リサイクル燃料備蓄センター設工認
設 1-補-005-01 改 2
2021 年 7 月 8 日

リサイクル燃料備蓄センター
設計及び工事の計画の変更認可申請書
(補足説明資料)

基本的安全機能の補足説明

使用済燃料の臨界防止の変更前後比較 (朱記: 変更箇所)

図 2-2 一次元熱計算における使用済燃料貯蔵建屋の伝熱形態の考え方

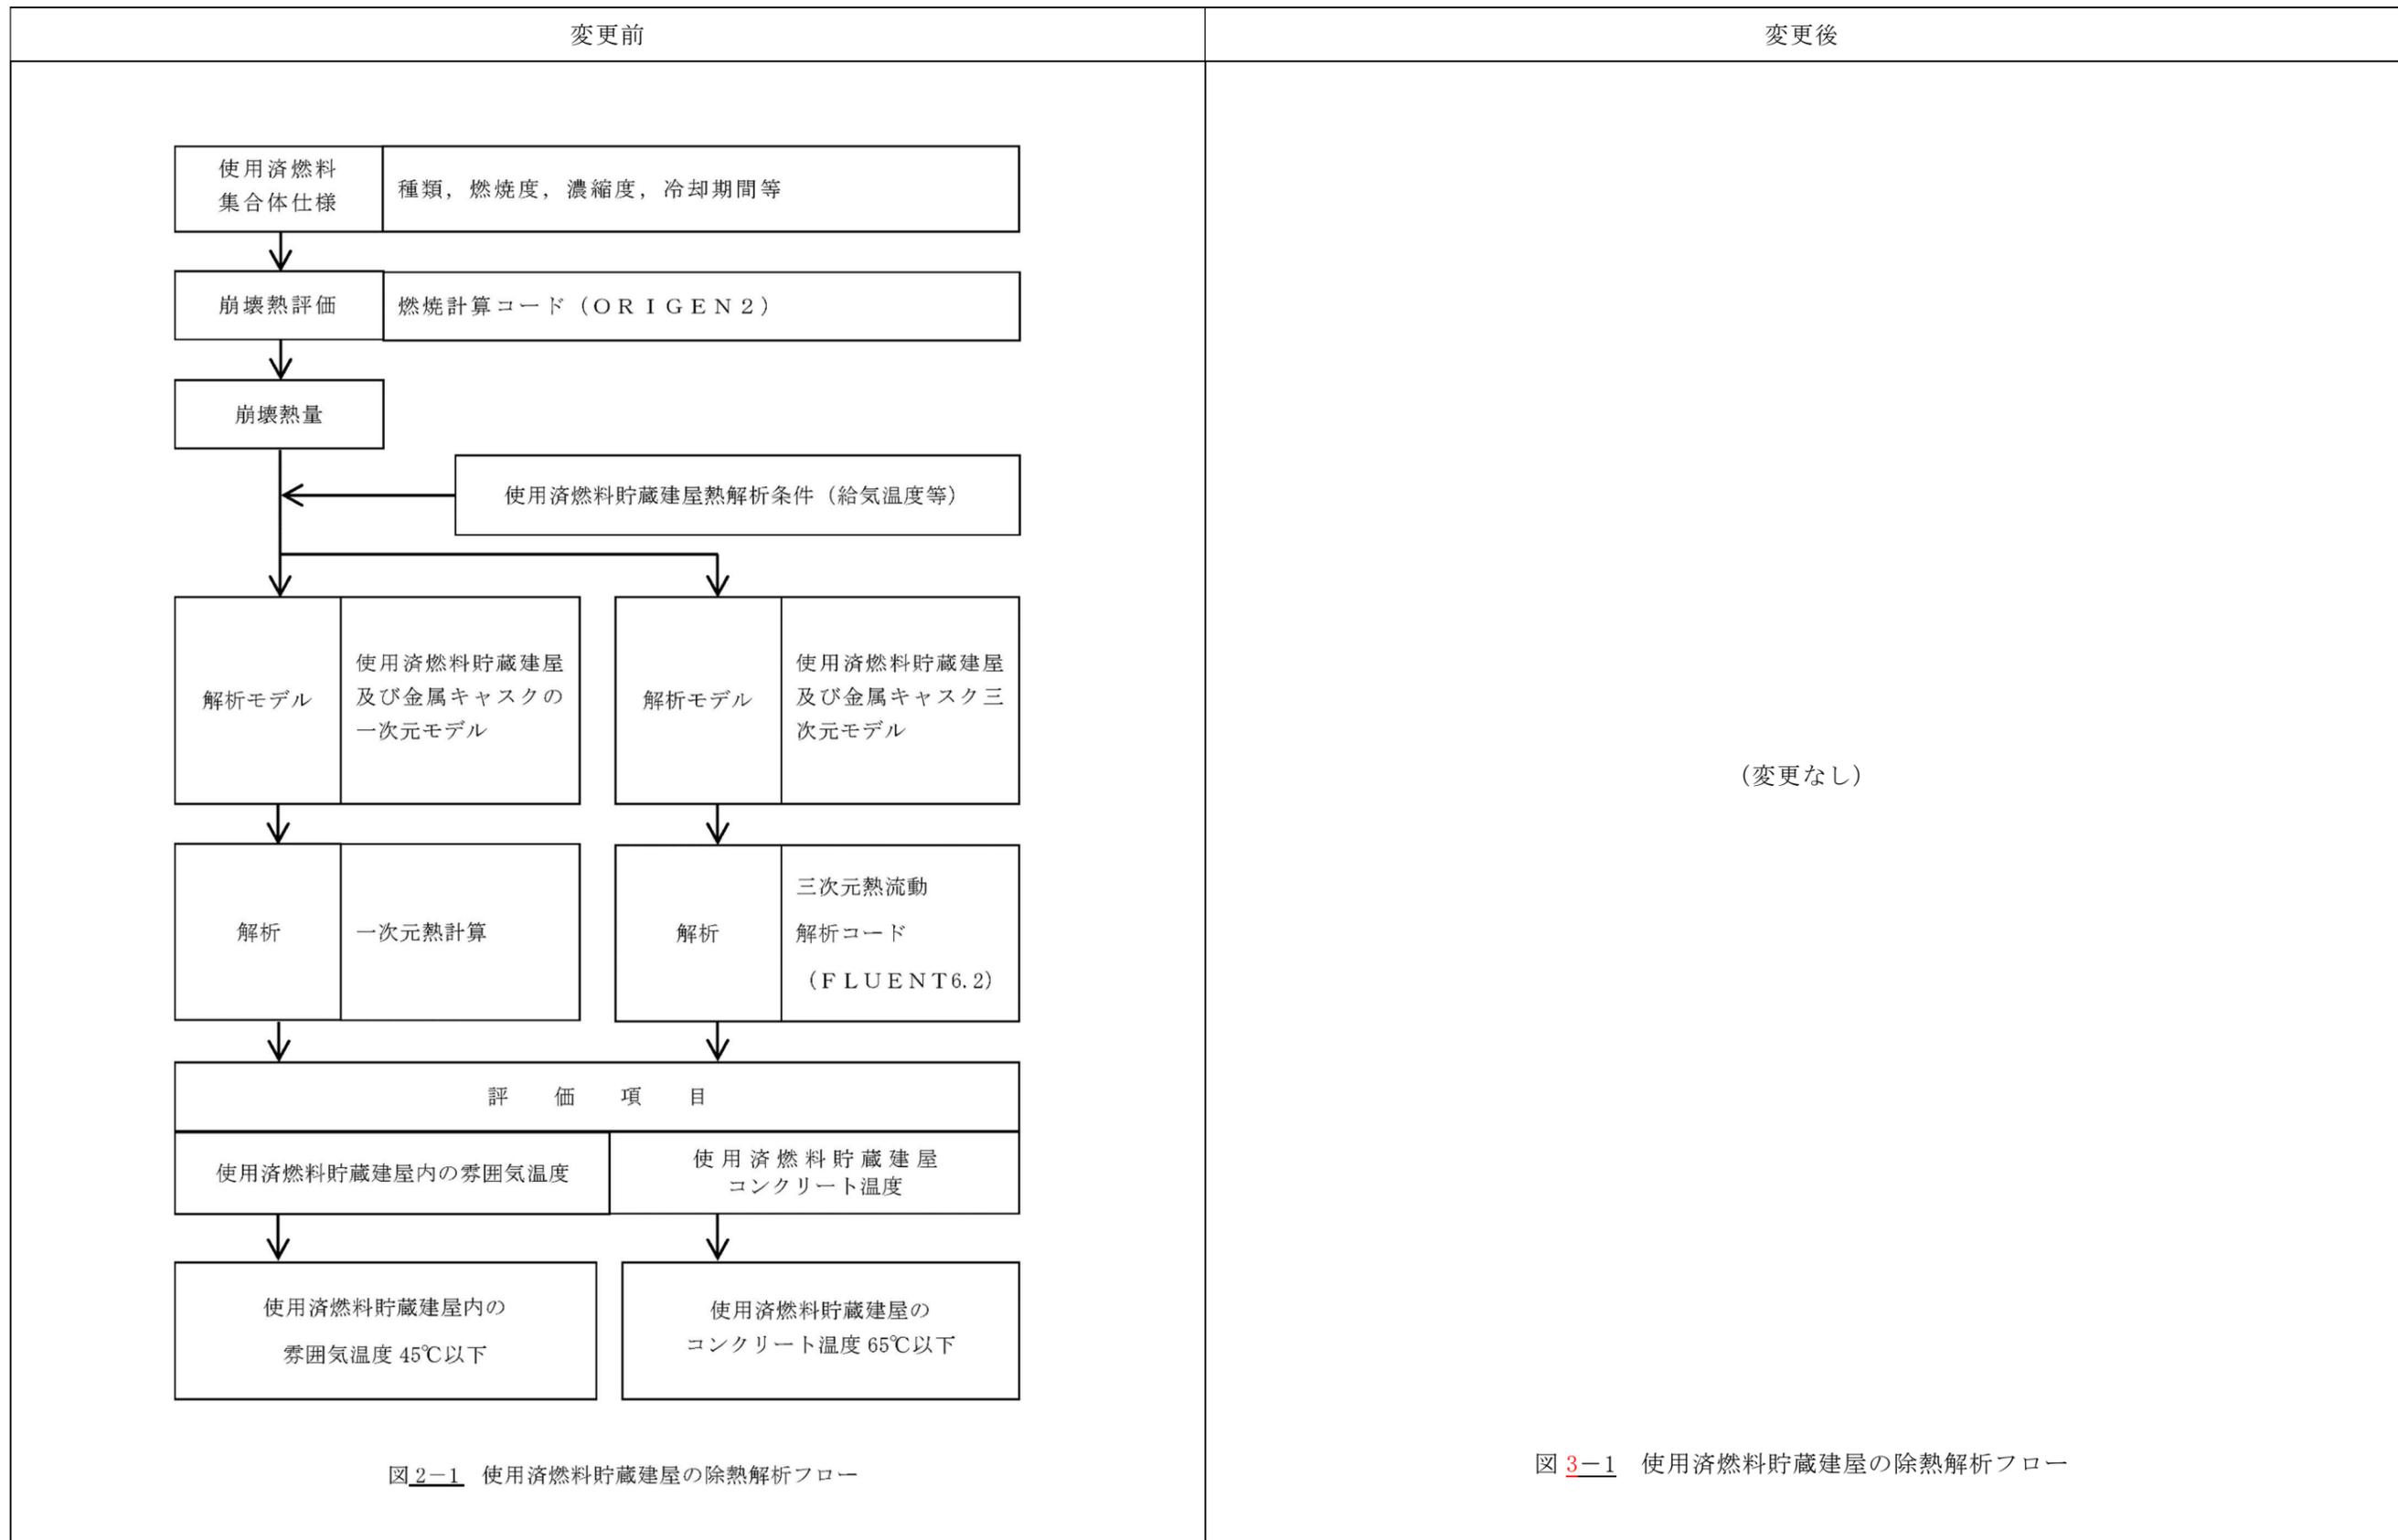
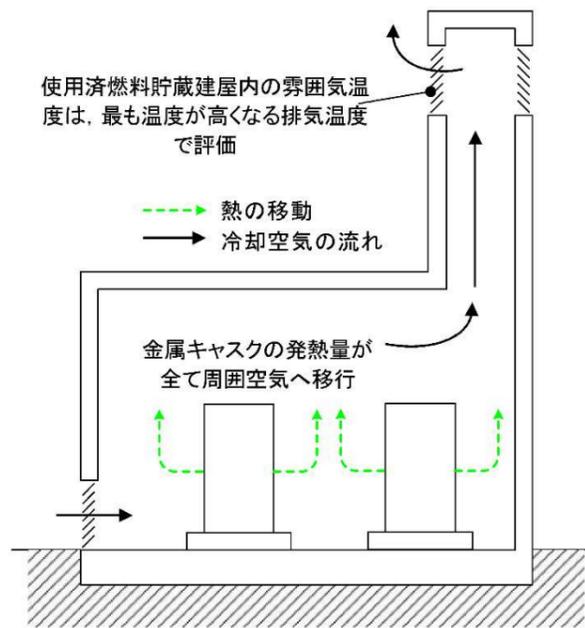
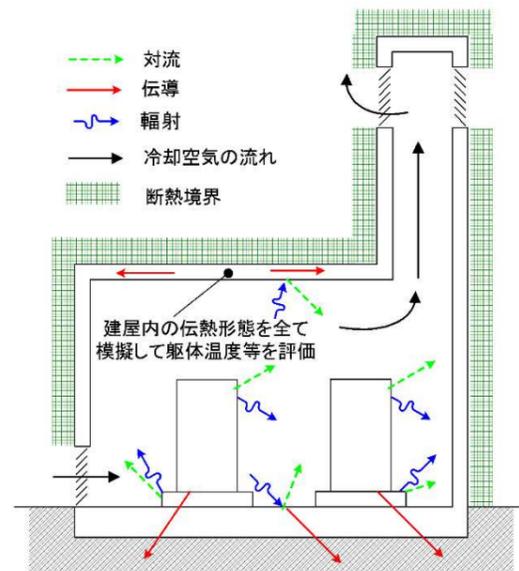
変更前	変更後
<p>使用済燃料貯蔵建屋内の雰囲気温度の評価に当たっては、使用済燃料集合体の崩壊熱が全て金属キャスク周囲の空気に伝わるよう設定し、使用済燃料貯蔵建屋コンクリート温度の評価に当たっては、使用済燃料貯蔵建屋外壁を断熱とする。</p> <p>使用済燃料貯蔵建屋の除熱評価フローを図 <u>2-1</u> に示す。</p> <p>(a) 一次元熱計算</p> <p>金属キャスク表面に伝えられた崩壊熱のすべてが周囲空気に移行するものとして使用済燃料貯蔵建屋内の雰囲気温度を算出する方針とする（図 <u>2-2</u> 参照）。</p> <p>(b) 三次元熱流動解析</p> <p>図 <u>2-3</u> に示した伝熱形態の考え方で模擬するため、三次元熱流動解析コードFLUENT 6.2 を用いて、伝導、対流、輻射が共存する場の支配方程式を解き使用済燃料貯蔵建屋躯体温度を評価する方針とする。</p>	<p>使用済燃料貯蔵建屋内の雰囲気温度の評価に当たっては、使用済燃料集合体の崩壊熱が全て金属キャスク周囲の空気に伝わるよう設定し、使用済燃料貯蔵建屋コンクリート温度の評価に当たっては、使用済燃料貯蔵建屋外壁を断熱とする。</p> <p>使用済燃料貯蔵建屋の除熱評価フローを図 <u>3-1</u> に示す。</p> <p>(a) 一次元熱計算</p> <p>金属キャスク表面に伝えられた崩壊熱のすべてが周囲空気に移行するものとして使用済燃料貯蔵建屋内の雰囲気温度を算出する方針とする（図 <u>3-2</u> 参照）。</p> <p>(b) 三次元熱流動解析</p> <p>図 <u>3-3</u> に示した伝熱形態の考え方で模擬するため、三次元熱流動解析コードFLUENT 6.2 を用いて、伝導、対流、輻射が共存する場の支配方程式を解き使用済燃料貯蔵建屋躯体温度を評価する方針とする。</p>

図 3-2 一次元熱計算における使用済燃料貯蔵建屋の伝熱形態の考え方

図 3-3 三次元熱流動解析における使用済燃料貯蔵建屋の伝熱形態の考え方

図 3-1 金属キャスクの除熱解析フロー

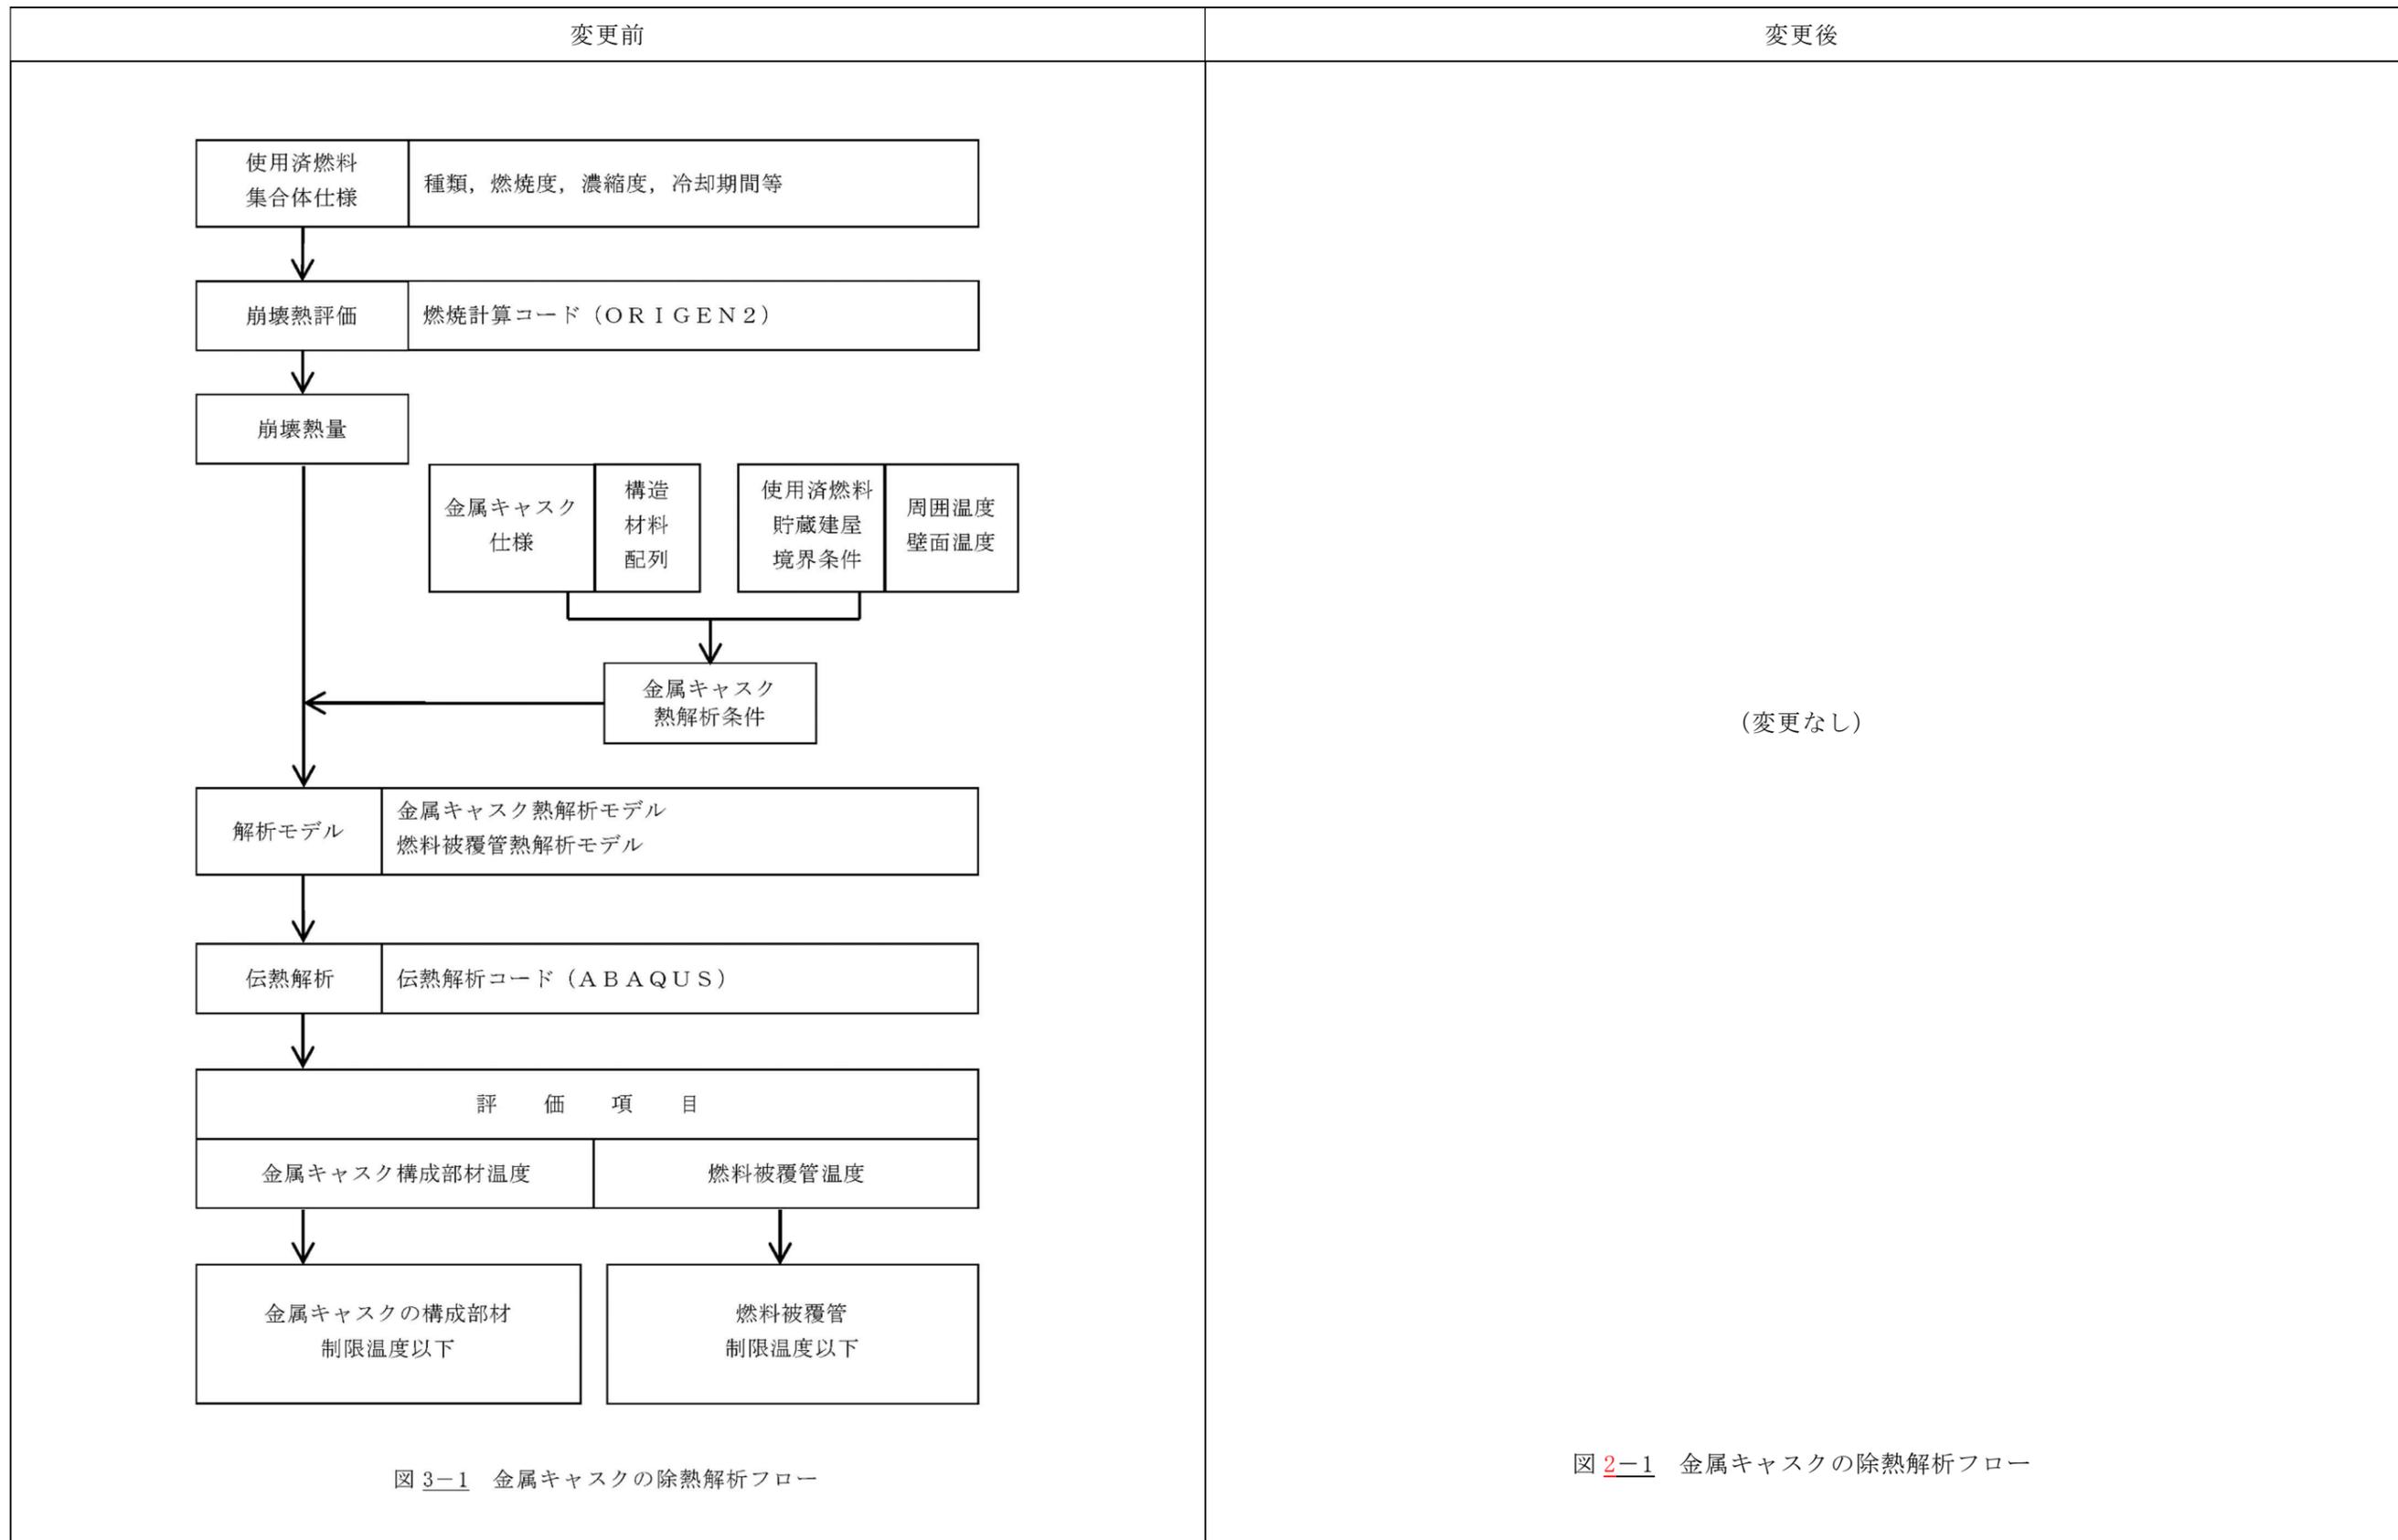
図 2-1 金属キャスクの除熱解析フロー

図 3-2 金属キャスクの伝熱形態の考え方

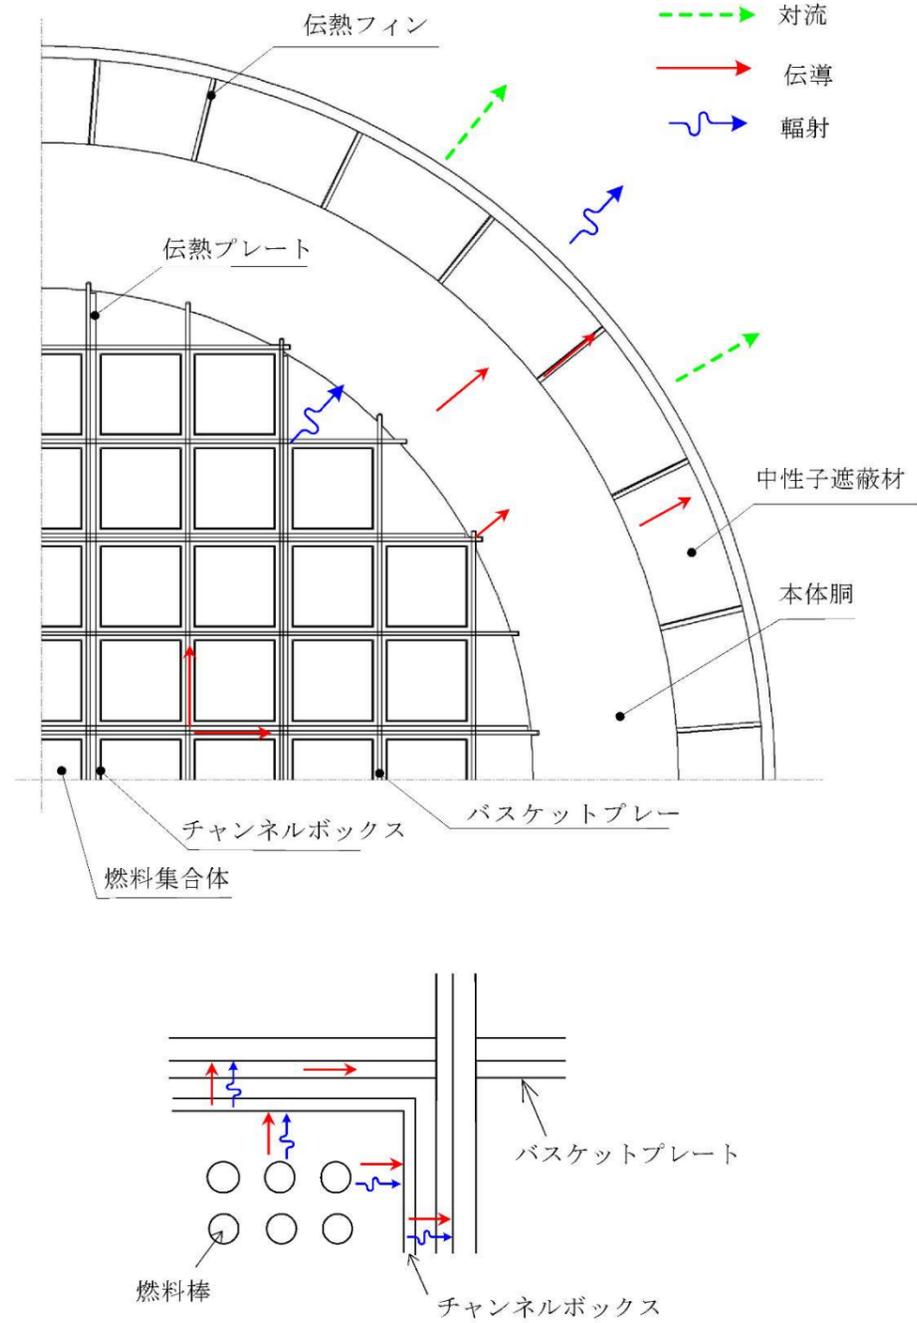
変更前	変更後
<p>を確認した使用済燃料集合体を収納する。</p> <p>b. 金属キャスクは、使用済燃料集合体収納時にその内部を真空乾燥し、不活性ガスであるヘリウムガスを封入する。その際、燃料被覆管の制限温度を上回らないように運用管理するとともに乾燥作業時のクリプトンガスのモニタリングにより燃料被覆管から漏えいのないことを確認する。</p> <p>c. 金属キャスクには、貯蔵する燃料仕様、最大崩壊熱量等を満足するように使用済燃料集合体を収納するとともに必要に応じて収納配置等を管理する。</p> <p>(2) 除熱構造の設計方針</p> <p>金属キャスクは、除熱のために以下の設計上の配慮を行う。</p> <p>a. 金属キャスクの内部には、強度部材のバスケットプレート（ボロン添加ステンレス鋼）と熱伝導率の高い伝熱プレート（アルミニウム合金）で構成されたバスケットを設け、その中に使用済燃料集合体を収納する。</p> <p>b. 金属キャスク内における使用済燃料集合体を内封する空間には、熱伝導率の高いヘリウムガスを充填し、熱伝達を高める。</p> <p>c. 熱伝導率の低い中性子遮蔽材（レジン）の側部胴体内部には、炭素鋼及び銅からなる伝熱フィンを設け、熱伝導性能を向上させる。</p> <p>d. 除熱機能の監視のため、金属キャスクの表面温度を測定する。</p> <p>(3) 除熱解析の方針</p> <p>金属キャスクが使用済燃料集合体の崩壊熱を適切に除去する設計であることを以下の方法により解析する。</p> <p>除熱解析フローを図 <u>3-1</u> に示す。</p> <p>a. 伝熱形態の考え方</p> <p>使用済燃料集合体から発生した崩壊熱は、バスケットからヘリウムガス等の伝導及び輻射により金属キャスク表面に伝えられ、対流及び輻射により金属キャスク周囲の空気、使用済燃料貯蔵建屋に伝えられる。さらに金属キャスク本体胴の外側には中性子遮蔽材が設けられ、レジンのような熱伝導率の低い中性子遮蔽材を用いる場合は伝熱フィンを設け、伝熱性能を向上させる。なお、ヘリウムガス対流効果による金属キャスク端部付近温度への影響は比較的小さいため、評価上は対流を考慮していない。具体的な伝熱形態の考え方を図 <u>3-2</u> に示す。</p>	<p>(中略)</p> <p>(3) 除熱解析の方針</p> <p>金属キャスクが使用済燃料集合体の崩壊熱を適切に除去する設計であることを以下の方法により解析する。</p> <p>除熱解析フローを図 <u>2-1</u> に示す。</p> <p>a. 伝熱形態の考え方</p> <p>使用済燃料集合体から発生した崩壊熱は、バスケットからヘリウムガス等の伝導及び輻射により金属キャスク表面に伝えられ、対流及び輻射により金属キャスク周囲の空気、使用済燃料貯蔵建屋に伝えられる。さらに金属キャスク本体胴の外側には中性子遮蔽材が設けられ、レジンのような熱伝導率の低い中性子遮蔽材を用いる場合は伝熱フィンを設け、伝熱性能を向上させる。なお、ヘリウムガス対流効果による金属キャスク端部付近温度への影響は比較的小さいため、評価上は対流を考慮していない。具体的な伝熱形態の考え方を図 <u>2-2</u> に示す。</p>

図 2-2 金属キャスクの伝熱形態の考え方

図 2-1 遮蔽設計区分概略図

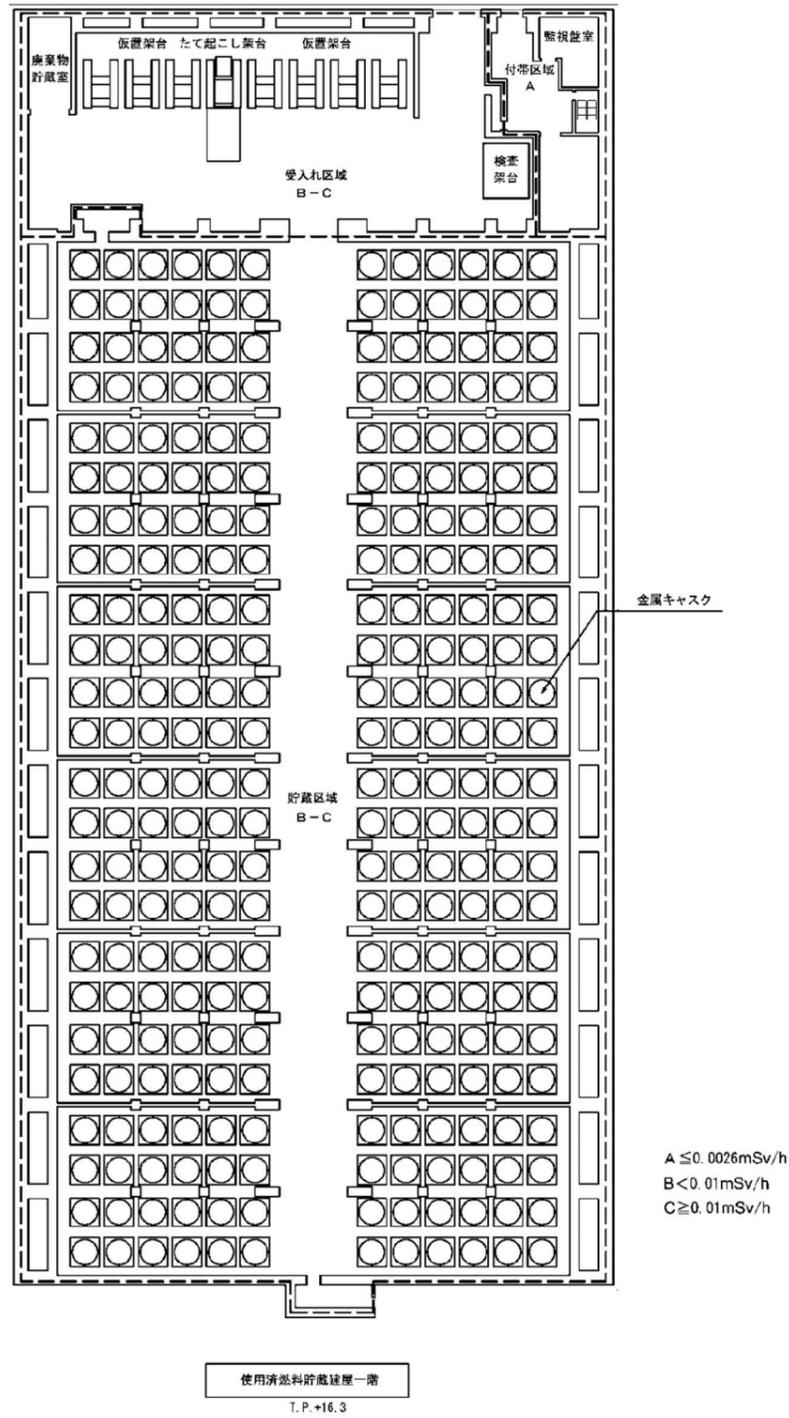
図 3-1 遮蔽設計区分概略図
